N/Réf. : UCL20293_732_PU
Gest. : KD/MK
V/Réf. : 16-47690-2024
Corr. : Schragher Noémie
NOVA : 16/XFD/1952506

UCCLE. Avenue Dolez, 41
(= zone de protection et mitoyen du site classé du Kauwberg, mitoyen à une zone Natura 2000 et dans sa zone tampon)
PERMIS D'URBANISME : construire un immeuble de 3 logements à l'alignement, revoir les abords et jardins, abattre 4 arbres et replanter, rénover une maison unifamiliale en intérieur d'îlot et changer l'affectation d'atelier en extension du logement

Avis de la CRMS

Situation existante et projetée de la maison en intérieur d'îlot (extraits du dossier)

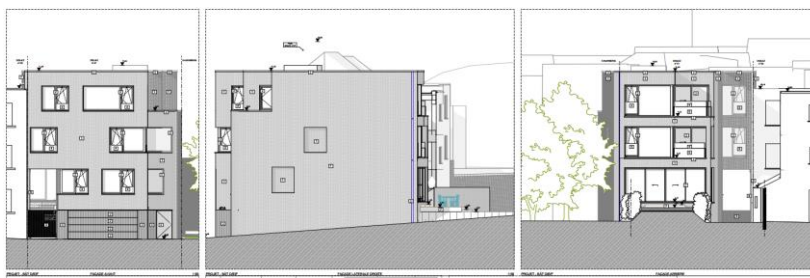
- Concernant la demande d'étendre la maison dans les volumes annexes existants, ***la CRMS y est favorable : la réaffectation de ces espaces permet de viabiliser l'habitation sans la dénaturer.***
